EXP. VSC-057-23
CONSTRUCTORA ARTEAGA SAS
MUNCIPIO DE CHACHAGUI

RESOLUCIÓN No._____ 236 - 2

Por medio de la cual se Otorga un Permiso de Vertimientos

Figura 1. *Topología Quebrada Cimarrones.*

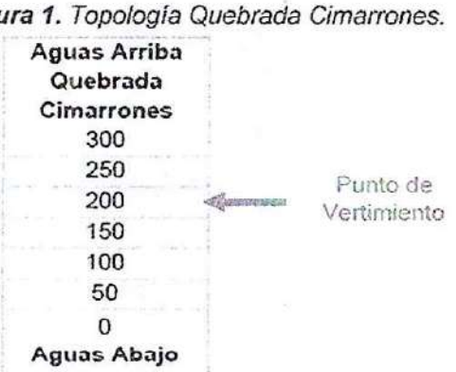
- ✓ ***Esquema de modelación o topología****: Se presenta un esquema o topología de modelación de 0.3 kilómetros de la fuente, correspondiente a dos estaciones: aguas arriba del vertimiento y aguas abajo de la descarga del vertimiento. Como se indica en el cuadro 1 y figura 1.*

Gráfica 1. *Comportamiento Oxígeno Disuelto.*

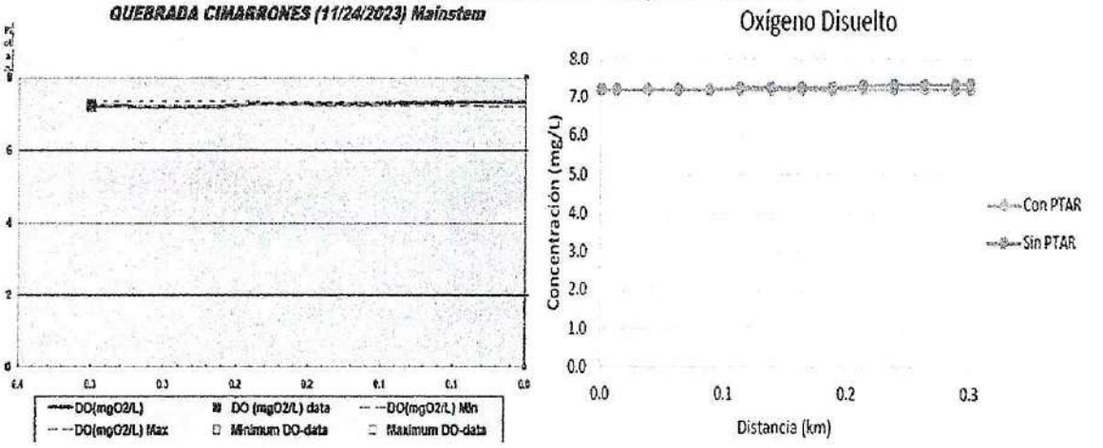
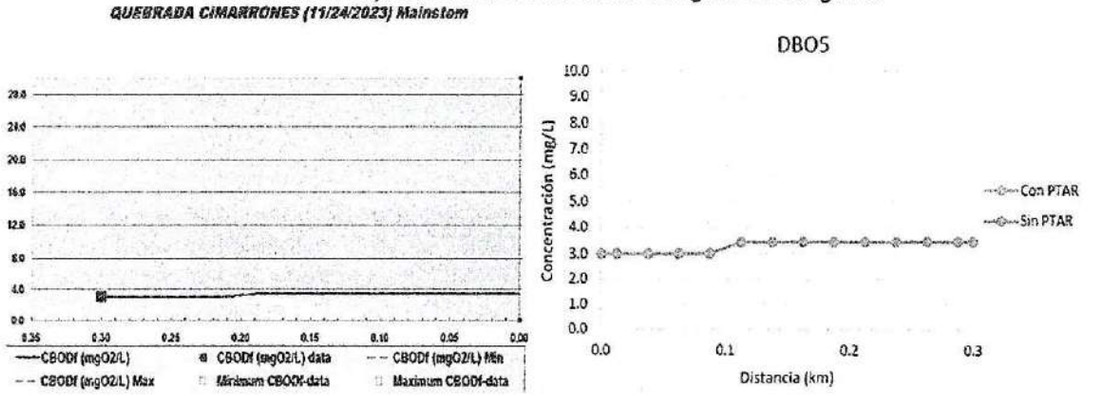
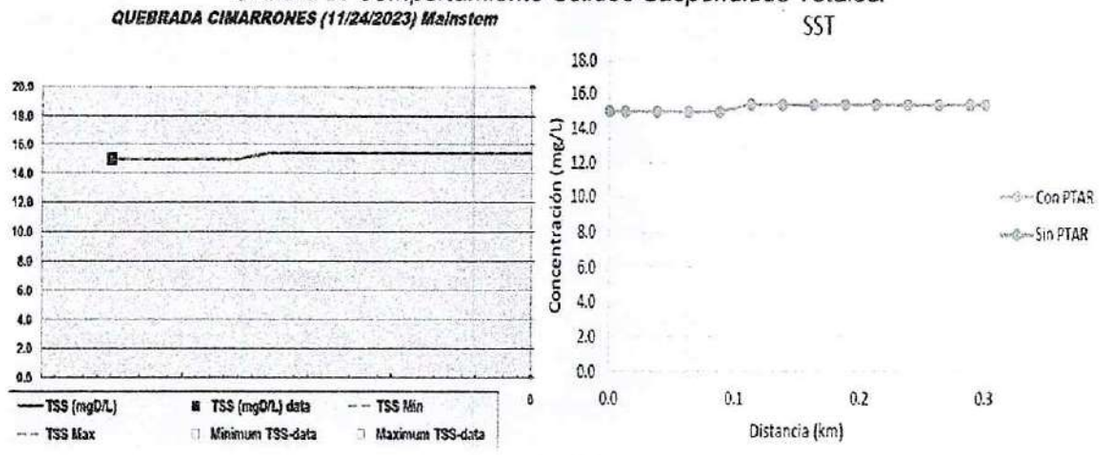
- ✓ ***Presentación de resultados y análisis de las gráficas:*** *Se presentan los resultados de las simulaciones realizadas con respecto a los parámetros de oxígeno disuelto (OD), demanda biológica de oxígeno (DBO), y solidos suspendidos totales (SST) sobre el cuerpo receptor Quebrada Cimarrones, como se puede observar en las siguientes gráficas:*

De acuerdo a los resultados presentados del modelo de calidad del agua, se concluye que es posible realizar las descargas de aguas residuales domésticas del vertimiento identificado en ciertas condiciones muy restrictivas, en donde el proyecto estará sujeto a ajustes o a modificaciones con el fin de llevar a cabo un adecuado manejo ambiental y sostenibilidad del recurso hídrico, lo cual indican que con la implementación del sistema de tratamiento ayudará a mitigar el impacto negativo de la fuente receptora por la disposición final del vertimiento.

Por lo tanto, se establece la viabilidad para continuar con el trámite de Permiso de Vertimientos, en donde se deberá implementar el Sistema de Tratamiento de Aguas Residuales Domesticas con una eficiencia mínima del 85% de remoción, y adicionalmente se deberá dar cumplimiento con las concentraciones límites máximos permisibles establecidos en la Resolución No. 0631 de 2015.
